レックスおよびヴィヴィオのリコールについて

平成9年10月14日

平成9年10月14日、富士重工業株式会社より、国土交通省にレックスおよびヴィヴィオのリコールを届け出いたしました。

改善箇所説明図①

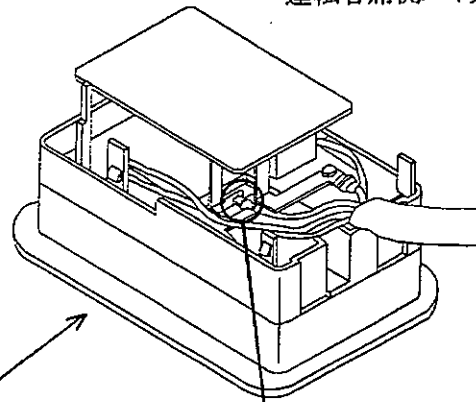
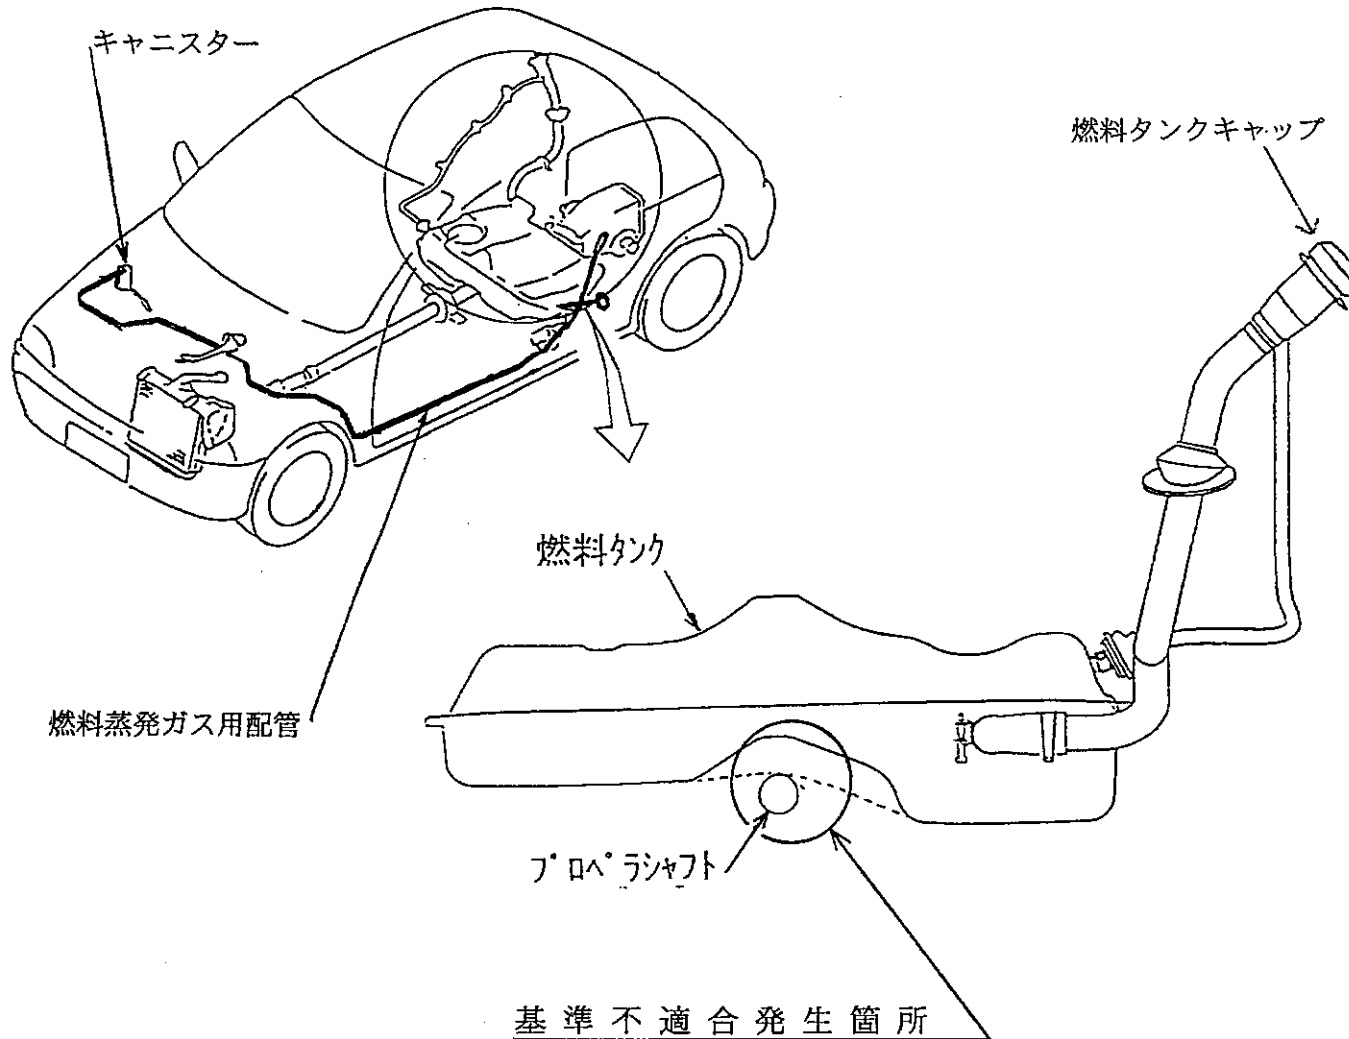
基準不適合発生箇所

「パワーウインドウ装着車において、ドアガラスを昇降させる運転者席側スイッチに製造不良のものがあ、このままの状態で使用を続けると、当該スイッチ内部で短絡し、ドアガラスの昇降ができなくなり、最悪の場合、火災に至るおそれがある。」

改善内容

全車両点検し、短絡する部位に絶縁用合成ゴムを挿入する。

なお、当該部位が損傷しているものは、良品と交換する。

識別：スイッチのコネクタ部に黒マジックでマーキングする。

改善箇所説明図②

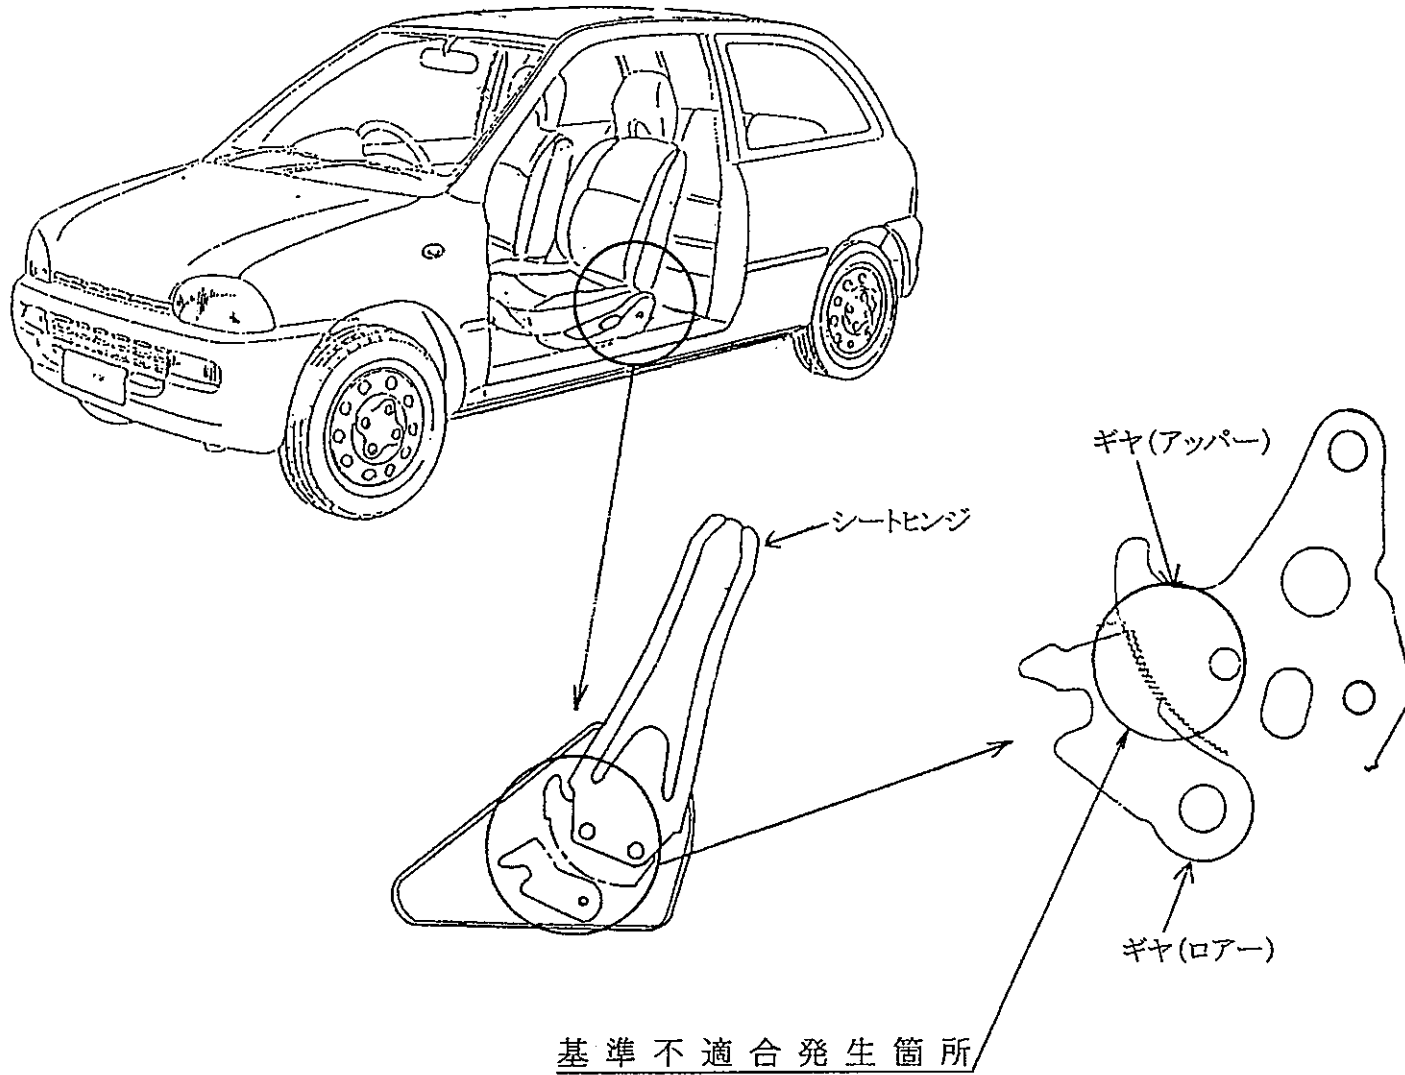
燃料タンクの燃料配管系統が詰まった場合、使用条件により当該タンクの内圧が上昇して燃料タンクが変形し、最悪の場合、プロペラシャフトと接触して当該タンクが損傷し燃料が漏れ、火災に至るおそれがある。

改善内容

全車両点検し、給油口のキャップを対策品と交換する。
また、燃料タンクが干渉しているものは、良品と交換する。

負圧弁付キャップ
識別：キャップ下面が白色

正・負圧弁付キャップ
識別：キャップ下面が赤色

改善箇所説明図③

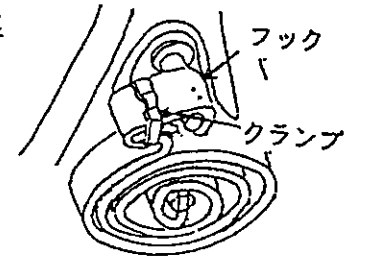
前席の背もたれ調整機構のギヤが、強度不足のため損傷する場合があります、このままの状態で使用を続けるとギヤが噛み合わなくなり、最悪の場合、背もたれが倒れるおそれがある。

改善内容

全車両点検し、シートヒンジのスプリングにフックを取り付け、背もたれの前倒し時のギヤの損傷を防止する。また、シートヒンジのギヤが損傷しているものは、良品と交換する。識別：シートの取付ボルトに黄色ペイントを塗布する。
